60 km/uur en fietsveilige inrichting Bekkenhaarsweg (Hoge Hexel)

Reactienota

Uitvoeringsproject Mobiliteitsplan

Figuur 1: Overzicht maatregelen t.b.v. 60 km/uur en fietsveilige inrichting Bekkenhaarsweg

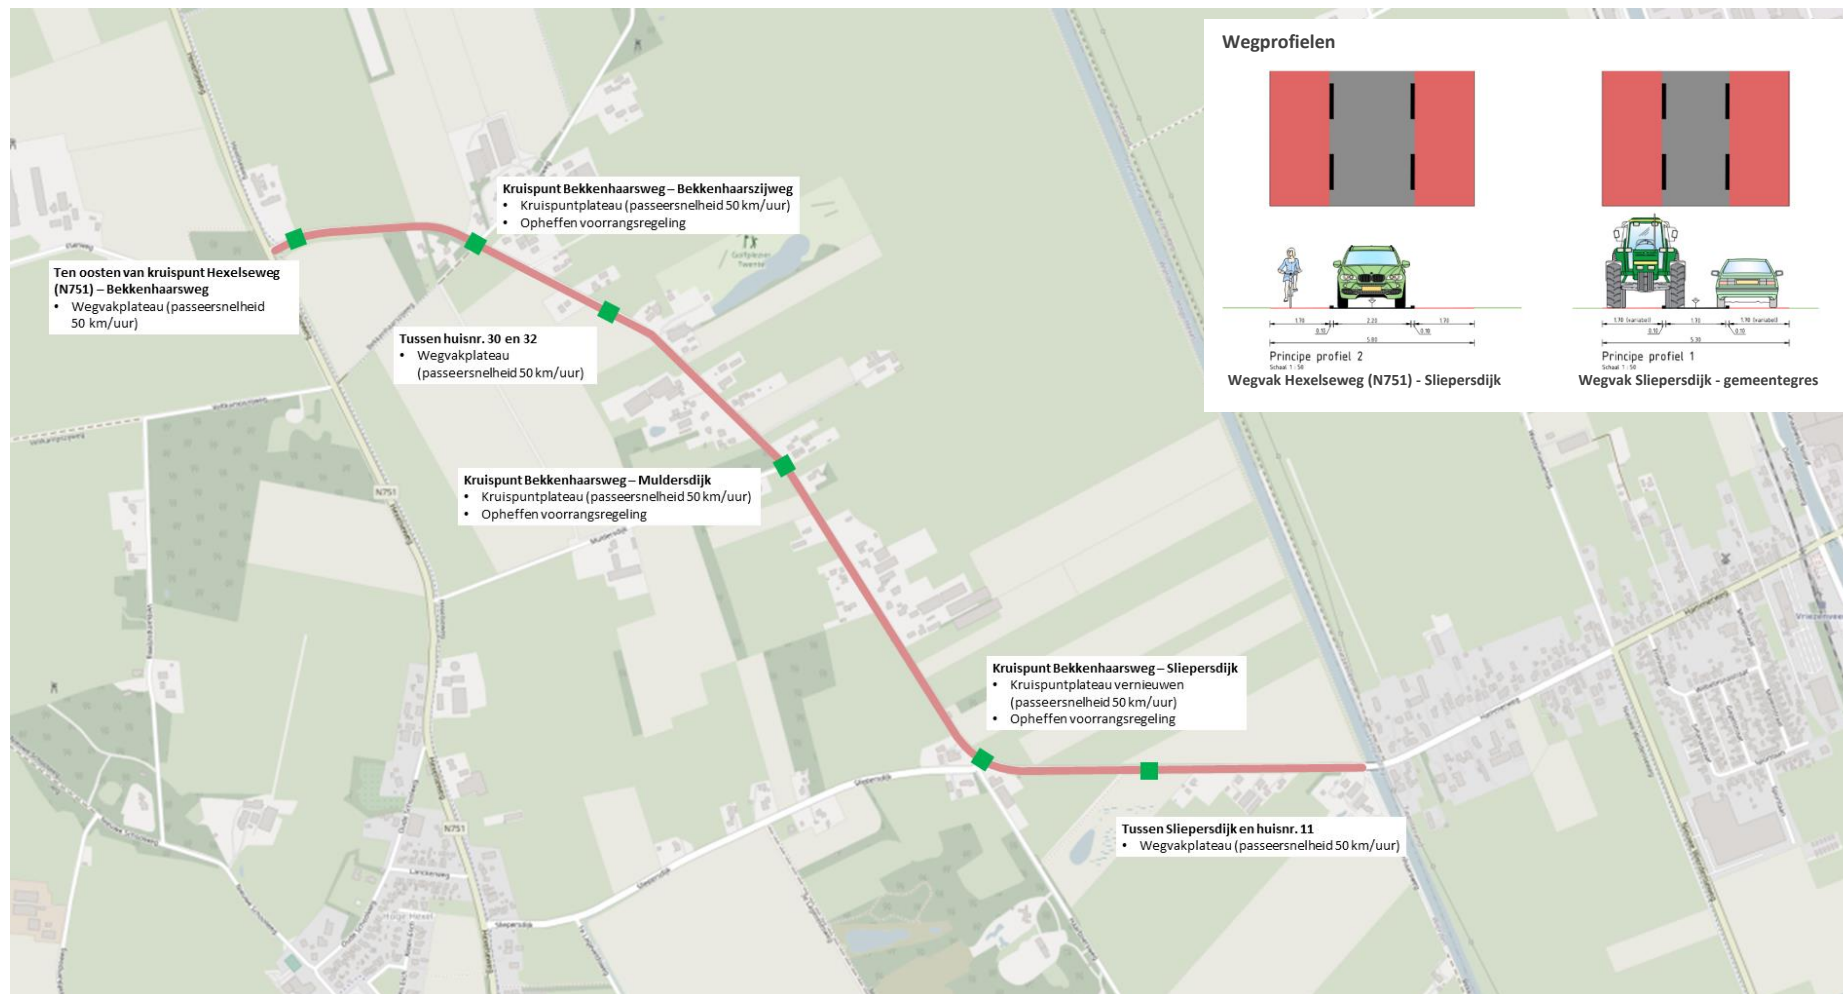
Wegvakplateau op het wegvak tussen huisnummer 11 en Sliepersdijk verplaatst.

Op het wegvak tussen de Muldersdijk en de Sliepersdijk leggen we geen extra wegvakplateau aan. Op dit deel staan relatief veel woningen en is de afstand naar de woningen kleiner.

Het wegvakplateau op het wegvak tussen huisnummer XX en Sliepersdijk wordt iets verplaatst in westelijke richting. De afstand tot de dichtstbij gelegen wordt daarmee iets vergroot.
